Rasenmäher

Übersicht

1. Geänderte Schraube
2. Geändertes Rastsegment

1. Geänderte Schraube

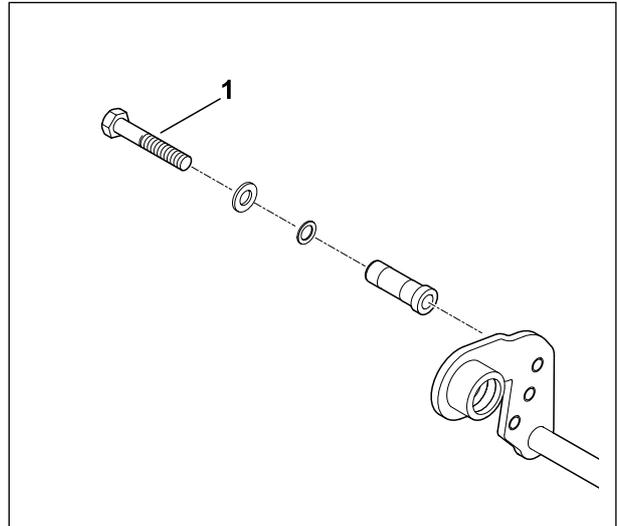
Zur Funktionsverbesserung wird bei der Serie 7 die Schraube **1** geändert.

Pos.	Benennung	bisherige Ausführung	neue Ausführung	Bemerkung
1	Schraube	9007 319 2490	9008 319 2480	(3), (A)

2. Geändertes Rastsegment

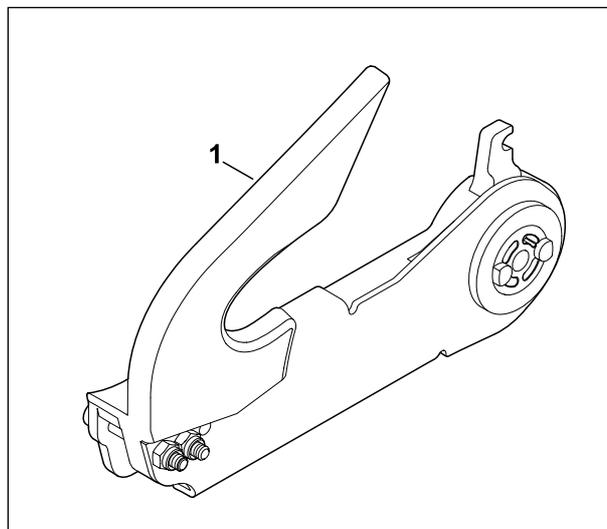
Zur Funktionsverbesserung kommt beim Rastsegment **1** ein Material mit verbesserter Benzinbeständigkeit zum Einsatz.

Pos.	Benennung	bisherige Ausführung	neue Ausführung	Bemerkung
1	Rastsegment kpl.	6375 780 3191	6375 780 3192	(3),(B)

1. Geänderte Schraube

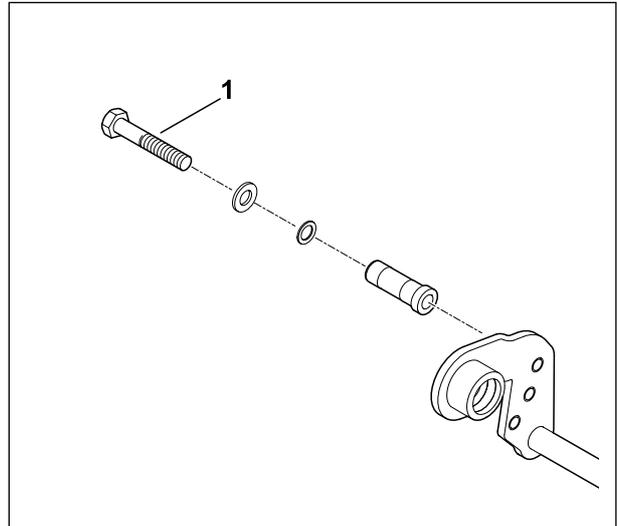
Zur Funktionsverbesserung wird bei der Serie 7 die Schraube **1** geändert.

Pos.	Benennung	bisherige Ausführung	neue Ausführung	Bemerkung
1	Schraube	9007 319 2490	9008 319 2480	(3), (A)

2. Geändertes Rastsegment

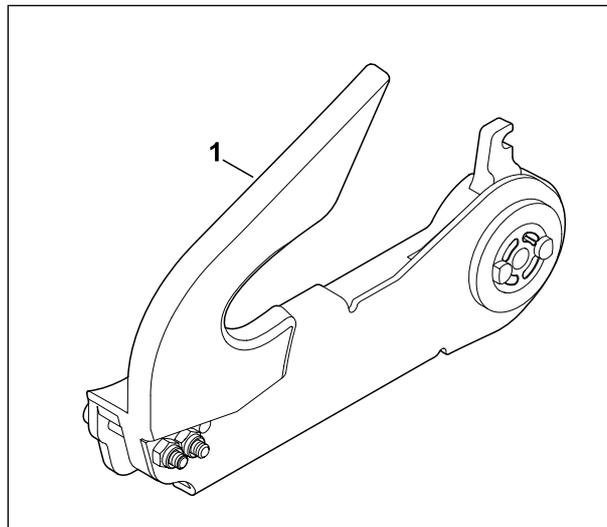
Zur Funktionsverbesserung kommt beim Rastsegment **1** ein Material mit verbesserter Benzinbeständigkeit zum Einsatz.

Pos.	Benennung	bisherige Ausführung	neue Ausführung	Bemerkung
1	Rastsegment kpl.	6375 780 3191	6375 780 3192	(3),(B)
